710 - INSP
 ISO/IEC 17020
 Origineel verslag

Verkoop [Afd 8.4.2]

Verslagnummer: 40/13122024/41825/1/2

Inspectie adres: Sporthalplein 135, 2610
 Antwerpen (België)
 De fundering dateert van: Voor 1 oktober 1981
 Type: Verkoop [Afd 8.4.2]

Elektrisch bord

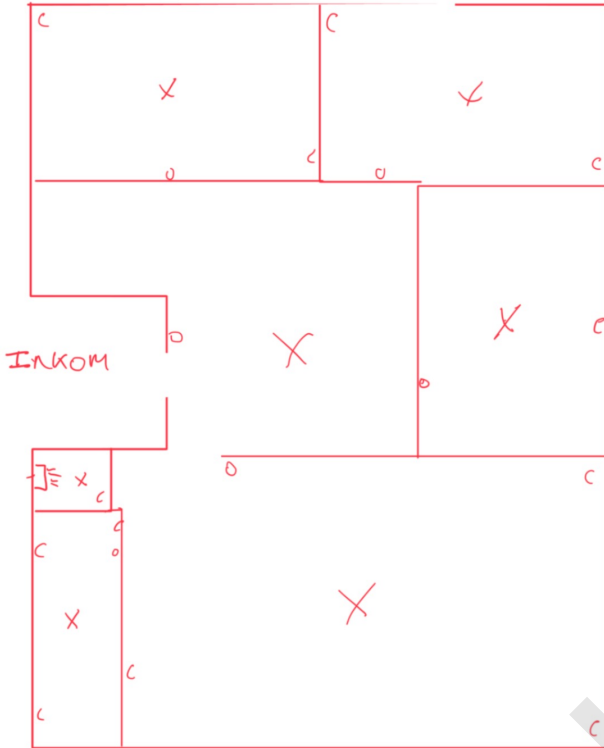
- De controle van een/meerdere foutlussen is niet afdoende, - oAfd 6.5.7.2.b.4.d; oAfd 6.4.6.4.b.4
- Het verdeelbord is niet conform. - oAfd 5.3.5.1 ; oAfd 4.2.2.1.b

- Het verdeelbord is niet toegankelijk. - oAfd 5.3.5.1
- Het verdeelbord is onvoldoende gemarkeerd. Individuele markering, voedingsspanning en/of gevarendriehoek ontbreken. - oAfd 3.1.3.3; Afd 9.4.1

- Er ontbreken afdekplaatjes in het elektrisch bord. - Afd 5.2.6; oAfd 4.2.2.3
- Een differentieelstroombeschermingsinrichting van hoge of zeer hoge gevoeligheid beschermt niet zoals het zou moeten de circuits waar water aanwezig is. (factor van externe invloeden AD2 of meer), - oAfd 4.2.4.3.b ; oAfd 5.3.5.3

- Er is geen differentieelstroombeschermingsinrichting geplaatst aan het begin van de installatie. - oAfd 4.2.4.3.b; oAfd 5.3.5.3
- Extra opmerking: Kringen afgetakt voor differentieel.

- De differentieelstroombeschermingsinrichting is niet van het type A en/of diegene die aan het hoofd van de installatie is geplaatst heeft geen nominale stroom van ten minste 40A. - oAfd 5.3.5.3.a ; oAfd 5.3.5.5; Afd 8.2.1; Afd 8.2.2
